FRÅSEGN – saksnr. 202320330

Tilleggsutgreiing villrein til Lyse Kraft sin konsesjonssøknad for opprusting og utvidelse av kraftverkene i Røldal-Suldal – datert november 2025

Reinsdyr på isen, ved Reinshølen

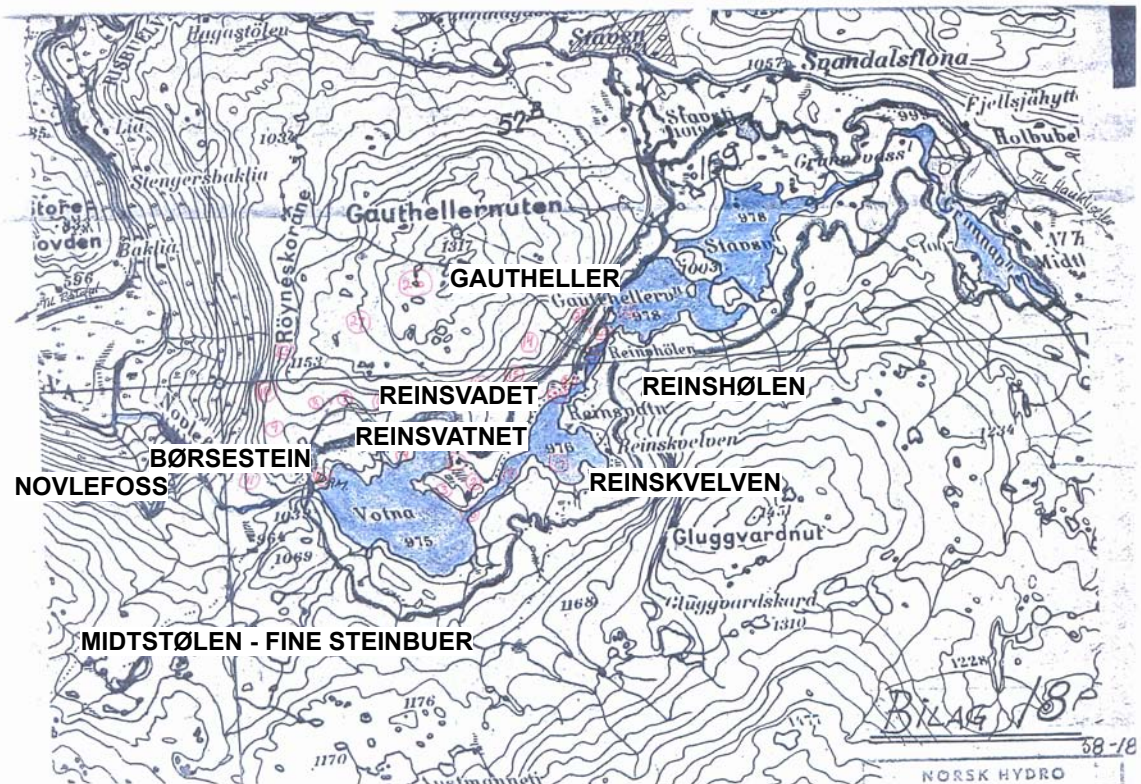
Reinen sin bruk – det er vanleg at reinen trekkjer til Votna frå områda i sør, Blåbergdalen, over Austmannetjørna og vidare, der namna fortel – Reinskelven, Reinsvatnet, Reinsvadet, Reinshølen. Reinen finn avblåsne parti i Gauthellernuten, ved Gautheller, Staven, Svandalsflona – kfr rapport side 28. Når E134 blir lagt i tunell, er det naturleg trekk mot Tarjebudalen, Middyr, Høljanosa. Det er i rapporten stilt spørsmål om reinen trekkjer på isen, dette er dokumentert i vedlagte bilder.

Votnamagasinet i dag – bratte dalsider/barrierer Gautheller og Kvelvarusta – uframcomeleg her

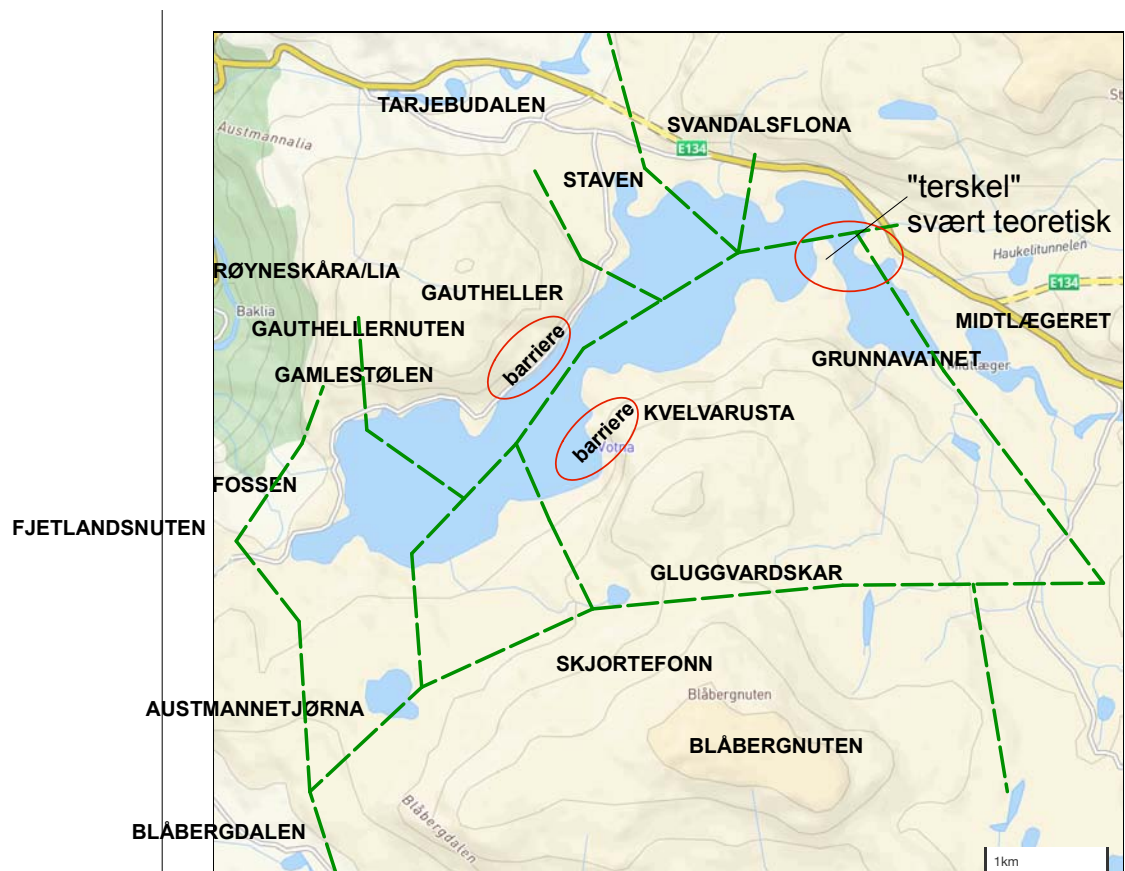
Votnamagasinet – dersom vannstanden skal kunna variera 4 meter i døgeret, vil dette bli livsfarlig for folk og dyr. Landlaus is, og isflak på land vil vera feller der ein kan detta nedi, setja seg fast, eller drukna i meinsis og råker. Gjennom 60 års erfaring har lokalkjende tilpassa seg farane ved ferdsel på isane slik det er no. Pumpekraftverk vil medføra at heile magasinet blir utilgjengeleg i omlag 7-8 månader i året. Dalsidene er prega av bratte skrentar og stup, særleg ved Gautheller og Kvelvarusta – godt illustrert i rapporten side 84, ferdsel på sidene er derfor ikkje mogeleg. Pumping og tapping vil gjera magasinet til eit livsfarleg område både sommar og vinter, der hverken folk eller dyr er velkomne.
